Abt.:
Kundendienst

Nr.: 0309/38/01-D

Betrifft:	Ölrücklaufventil und weitere Empfehlungen
Modell:	950 Adventure / 950 Adventure S Modelljahr 2003
Länder:	Alle

Bild 1

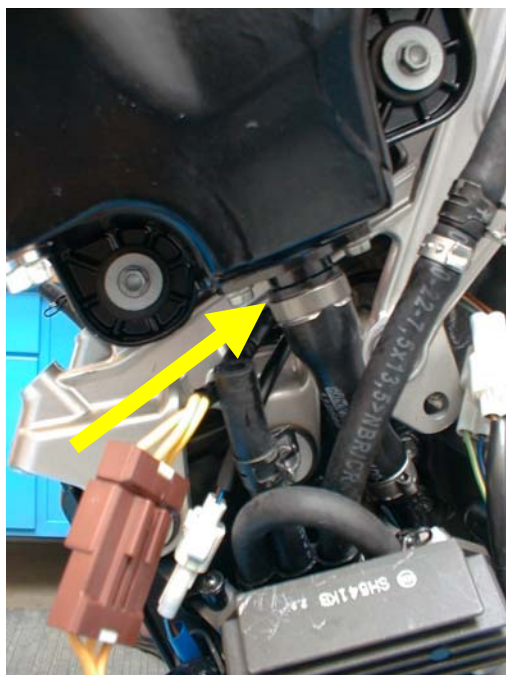
Diverse Schadensmeldungen hinsichtlich Riss im Ölschlauch "A", Teil Nr. 600 38 034 000 nehmen wir zum Anlass, Sie anzuweisen, an allen Motorrädern, an denen der Reparaturkit **600 38 060 160** noch nicht verbaut worden ist, diesen im Zuge des **nächsten planmäßigen Service** einzubauen.

An diesen Reparaturkits wurden sowohl der Anschlussbereich des Formschlauches am Rücklaufventil, als auch der Formschlauch selbst verbessert. Siehe **Bild 1**

Bild 2

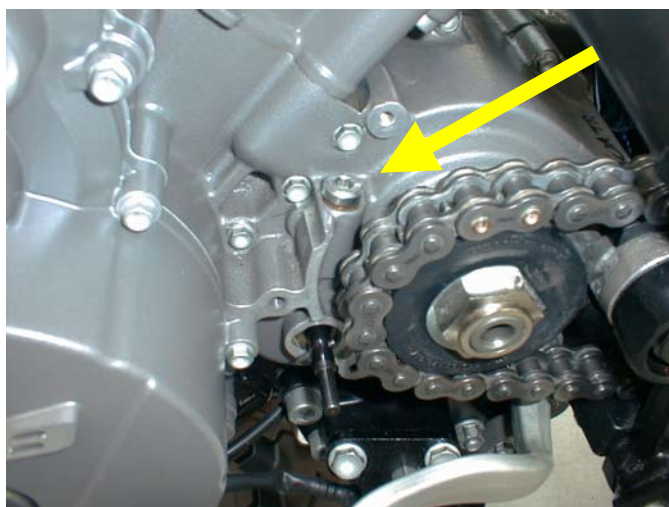
Zur Verbesserung der Kupplungsfunktion und um unnötigen Abrieb an der Kupplungsdruckstange zu vermeiden, ist im Zuge des **nächsten planmäßigen Service**, an Stelle der Verschlusschraube 600 38 027 000, die Reduzierdüse **600.38.029.000** einzubauen. Siehe **Bild 2**

Bild 4

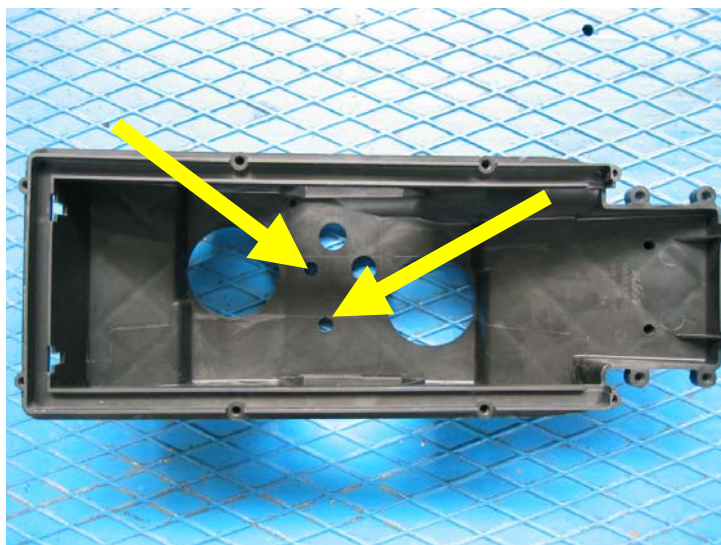
2. Zur Montage der neuen Schläuche in der Airbox, müssen die Gummitüllen der Durchführungen entfernt und die beiden vorhandenen Bohrungen (rote Pfeile) auf 12mm aufgebohrt werden. Anschließend die Airbox gründlich reinigen. Siehe **Bild 4**

Bild 5

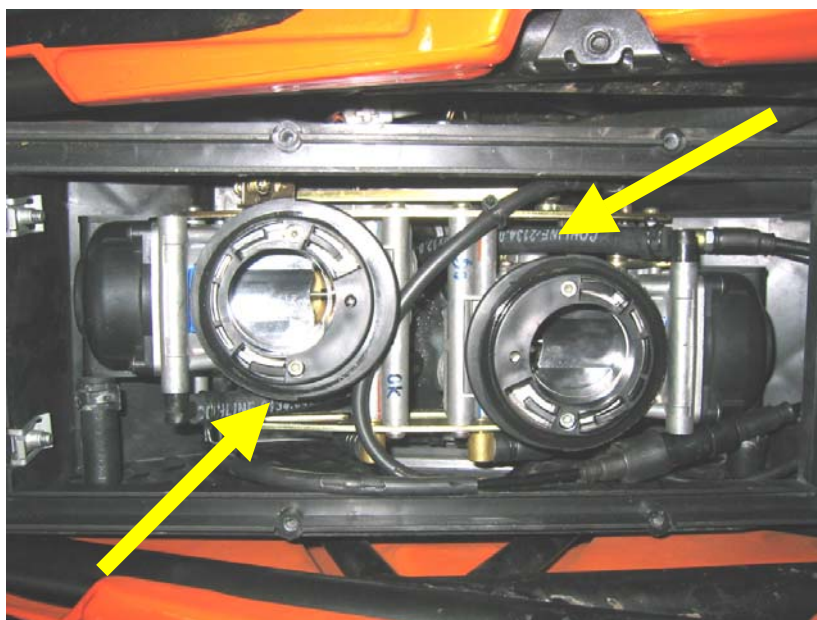
3. Bei der Montage des Vergasers sind die beiden neuen Entlüftungsschläuche durch die aufgebohrten Bohrungen ohne Kabeltüllen zu führen.
Auf knickfreie Verlegung der Entlüftungsschläuche und der Kraftstoffleitung ist zu achten.
Siehe **Bild 5**
